**Ref/ Касательно:** ITB/004/19 - SUPPLY OF LOADER-EXCAVATOR AND EXCAVATOR IN A SET WITH BUCKET-MOWER WITH SEGMENTED CUTTERBAR UNIT FOR MOWING ROUGH GRASSES IN IRRIGATION AND MELIORATION CANALS OF THE REPUBLIC OF UZBEKISTAN / ТЕНДЕР НА ПОСТАВКУ ЭКСКАВАТОРА-ПОГРУЗЧИКА И ЭКСКАВАТОРА В КОМПЛЕКТЕ С КОВШОМ-КОСИЛКОЙ С СЕГМЕНТНЫМ РЕЖУЩИМ АППАРАТОМ ДЛЯ СКАШИВАНИЯ ГРУБОСТЕБЕЛЬНОЙ РАСТИТЕЛЬНОСТИ В ОРОСИТЕЛЬНЫХ И МЕЛИОРАТИВНЫХ КАНАЛАХ В РЕСПУБЛИКЕ УЗБЕКИСТАН

### QUESTIONS AND ANSWERS / ВОПРОСЫ И ОТВЕТЫ

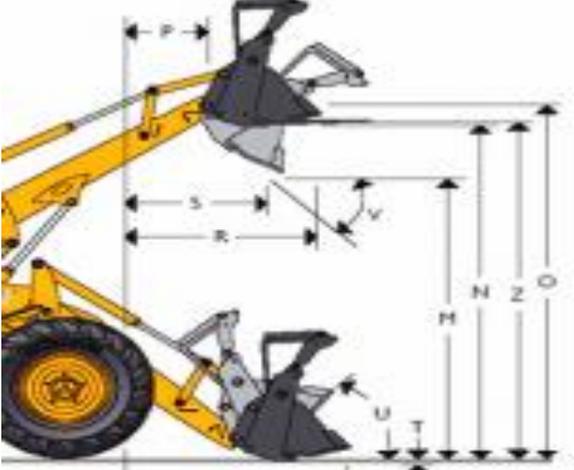
Questions/Вопросы	Answers/Ответы
<p>1. Please kindly confirm if you accept to submit partial bid?</p> <p>Пожалуйста, подтвердите, можно ли реализовать поставку по частям?</p>	<p>The delivery of equipment separately by lots is allowed. However, separate delivery of the excavator and removable equipment (mowers) is not allowed. It is necessary to ensure the joint functioning of all parts of the excavator.</p> <p>Поставка техники отдельно по лотам разрешается. Однако, раздельная доставка экскаватора и съемного оборудования (косилки) не допускается. Необходимо обеспечить налаженную работу экскаватора со съемным оборудованием.</p>
<p>2. Regarding of loader-excavator, please pay attention to page 27-Front loading equipment</p> <p>Касательно экскаватора-погрузчика, пожалуйста, обратите внимание на страницу 27-Фронтальная погрузочная техника.</p> <p>Item 6. Bucket outreach by the digging edge on maximum height at the dumping angle of 45°, at least 700mm. Could you explain this or show us a photo?</p> <p>Пункт 6. Вылет ковша по краю копания на максимальной высоте при угле выгрузки 45°, не менее 700 мм. Не могли бы вы объяснить это или показать нам фото?</p>	<p>S-position (see the picture below)</p> <p>Позиция S (см. картину ниже)</p>

<p>Item 7. Maximum angle of bucket outreach at the bearing surface level at least 40 degree. Could you explain this or show us a photo?</p> <p>Пункт 7. Максимальный угол охвата ковша на уровне опорной поверхности, по меньшей мере 40 градусов. Не могли бы вы объяснить это или показать нам фото?</p>	<p>U-position (see the picture above)</p> <p>Позиция U (см. картину выше)</p>
	<p>A weight of 850 kg includes all loading equipment including a bucket.</p>
